改善箇所説明図

12段式変速機を搭載した大型トラックにおいて、変速機後端のフランジカップリング端面の表面硬度が不足しているため、ベアリングのクリープに伴いフランジカップリング端面が摩耗し、フランジカップリング締付けボルトが緩むものがある。そのため、そのままの状態で使用を続けると、フランジカップリングが抜け出し、最悪の場合、プロペラシャフトとともに脱落するおそれがある。

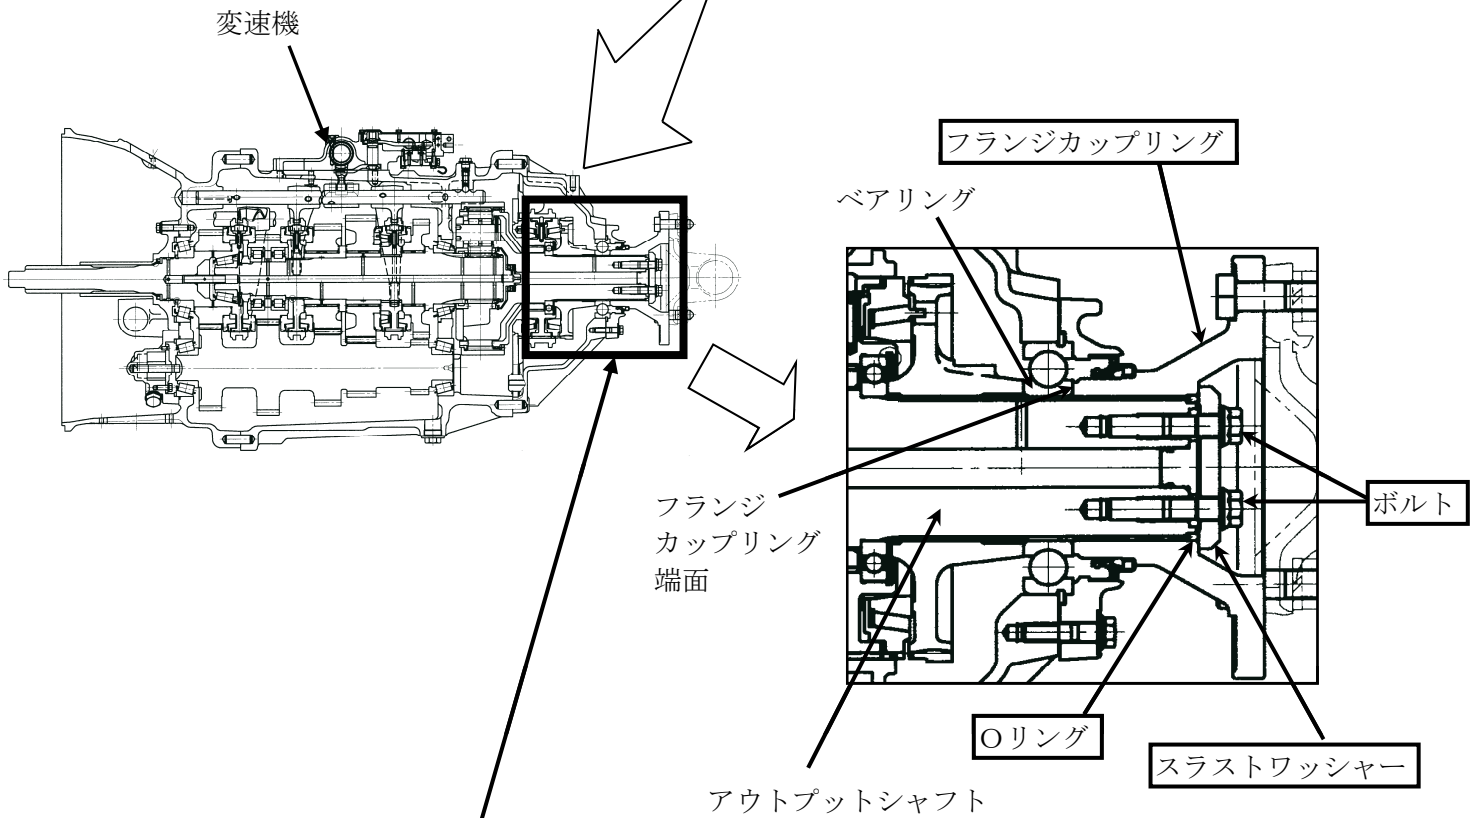
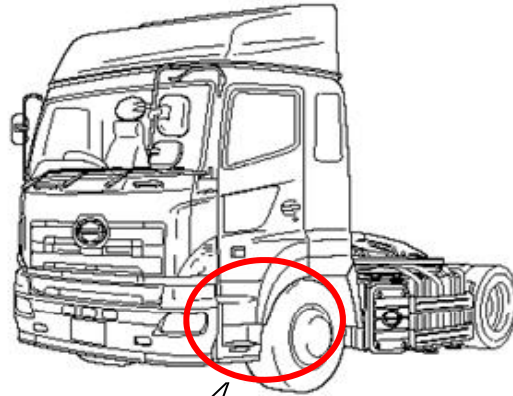
基準不適合発生箇所

改善の内容

全車両、フランジカップリングと当該ボルトを対策品に交換するとともに、スラストワッシャーとOリングを新品に交換する。

識別： ネームプレートに黄色ペイントを塗布する。
